Modification du Plan Local d'Urbanisme de Minihy-Tréguier.

Ouverture à l'Urbanisation de la zone 2AUE

Enquête publique du lundi 20 novembre 2023 au jeudi 21 décembre 2023.

Partie consacrée aux conclusions et à l'avis du commissaire-enquêteur.

3.3.2.2- Le schéma de principe :

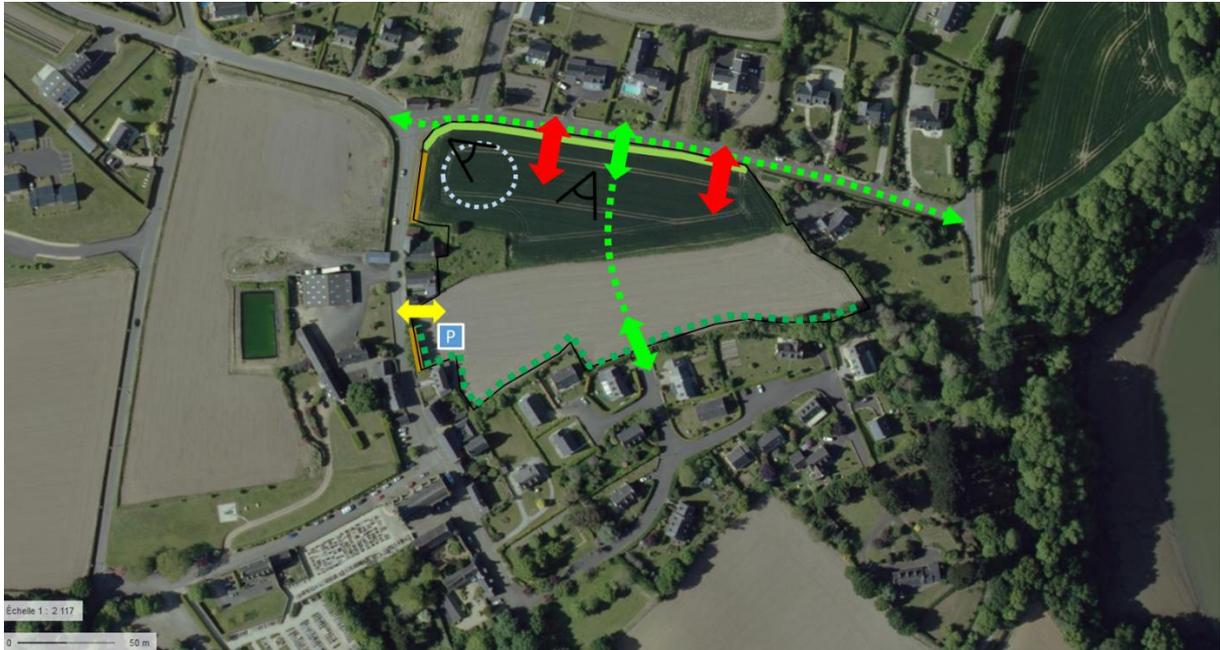
Schéma de principes modifié (simples flèches remplacées par des doubles flèches pour indiquer qu'il s'agit d'entrées/sorties ; suppression de la flèche pointillée et clarification de la légende pour ce qui relève des flèches rouges : *accès viaires à positionner rue de Keroudot, de manière à bénéficier d'une bonne sécurité routière, localisation précise et nombre indicatif.*).

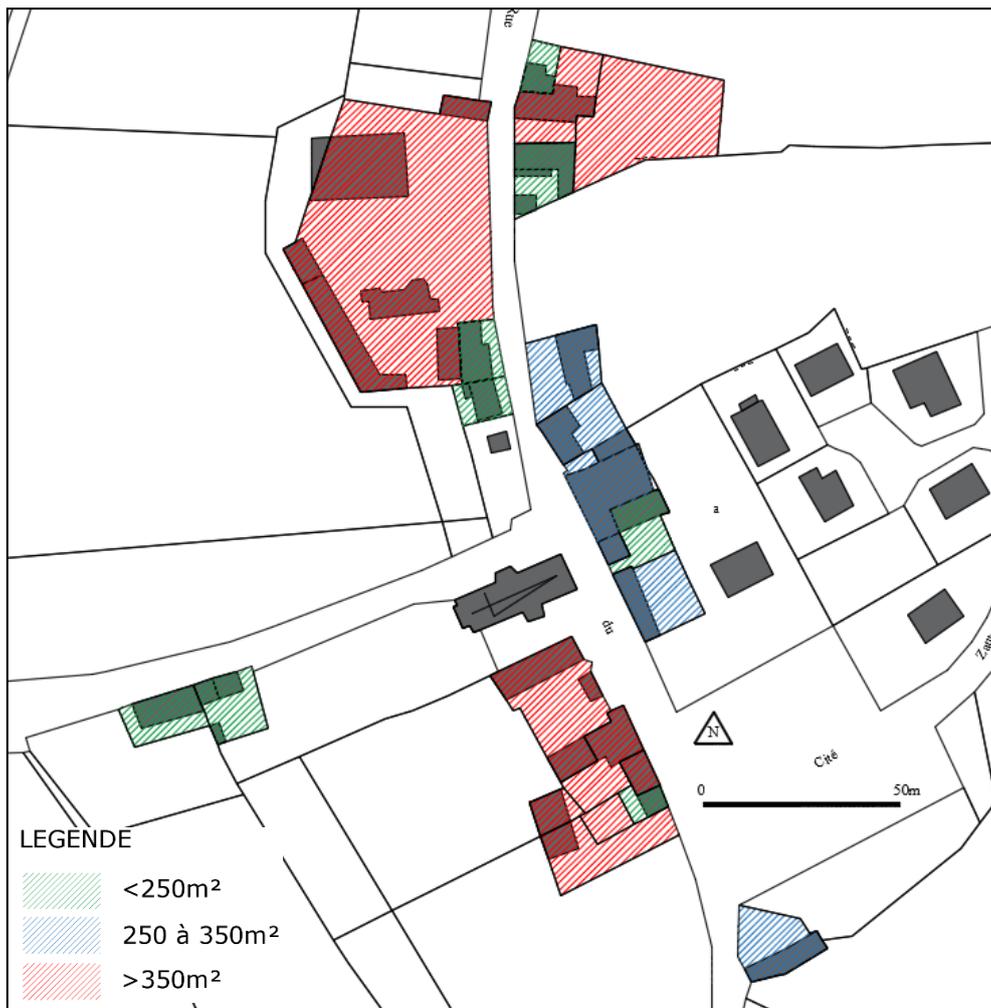
OB 01 : Comment faut-il comprendre (tableau de la page 12 de la note afférente à l'enquête publique) l'affirmation suivante : « la création d'une zone aménagée dans un secteur environnant à forte dominante urbanisée ne provoquera pas d'incidence significative sur le paysage ». Il suffit d'emprunter la côte de Keroudot pour se douter que l'auteur de ce texte n'est jamais venu visiter les lieux. La photo (page 10 de la note sus dite) est prise au niveau du sol et ne permet pas de juger de l'intérêt paysager !

OB 03 : Ce projet de lotissement doit s'intégrer dans un ensemble cohérent du bourg actuellement constitué par le centre bourg, les lotissements Zant-Erwan et Keroudot – afin de préserver voire renforcer, par ses orientations d'aménagement et le règlement spécifique qui lui sera appliqué, la qualité environnementale de cet espace de vie : nombre limité de constructions, aménagement paysager, réalisation de voies douces, préserver des talus, murets et cônes de vue ; L'idée d'inclure dans ce projet la création d'une résidence destinée aux séniors est intéressante.

-esthétique, touristique : Simplement dit, le bourg de Minihiy et son église sont le lieu d'un grand nombre de pèlerinages mais aussi de promenades. Construire un lotissement en plein centre serait un irrémédiable gâchis esthétique. D'autres personnes, plus compétentes, vous montreront l'impact visuel et les conséquences sur les cônes de visibilité.

Le dossier fait bien état de la sensibilité paysagère du site et de la proximité du patrimoine du bourg ancien et de la vallée du Jaudy (cf. p. 17 à 21, p. 56 de la note de présentation). Il fait également état du bâti pavillonnaire qui s'est développé en appui immédiat du bourg historique (lotissement de Zant-Erwan et bande le long de la côte de Keroudot). L'insertion paysagère est évaluée à hauteur d'homme depuis l'espace public.

Le talus herbacé central n'est pas identifié spécifiquement comme à préserver dans le projet de modification du PLU, contrairement à ceux situés en limite ouest qui sont identifiés au règlement graphique. Etant implanté globalement dans le sens de la pente, le rôle de ce talus est limité pour la rétention des eaux pluviales. Son intérêt environnemental est estimé faible, se réduisant à un rôle de connectivité potentielle pour la faune. Toutefois, le projet d'aménagement à l'étude par la commune prévoit sa préservation en limite des lots 6 à 9, 10, 11 et 19. Il est en revanche supprimé entre les lots 25 et 26 et en traversée du lot 24 mais le projet crée environ 420ml de talus soit plus de 5 fois le linéaire de talus détruit (80ml).

La densité de 17 logements par hectare correspond à celle prévue pour Minihy-Tréguier par le Schéma de Cohérence Territoriale du Trégor en vigueur. Il s'agit d'une densité qui est déjà relativement faible par rapport aux attentes actuelles et à venir en matière de densité. Dans les bourgs et quartiers traditionnels bretons, la densité observée est forte, souvent largement supérieure à 17 logements par hectare. Au sein du bourg historique de Minihy-Tréguier, la plupart des habitations traditionnelles s'implante par exemple sur des terrains compris entre 100 et 350m², comme l'illustre la carte ci-après.
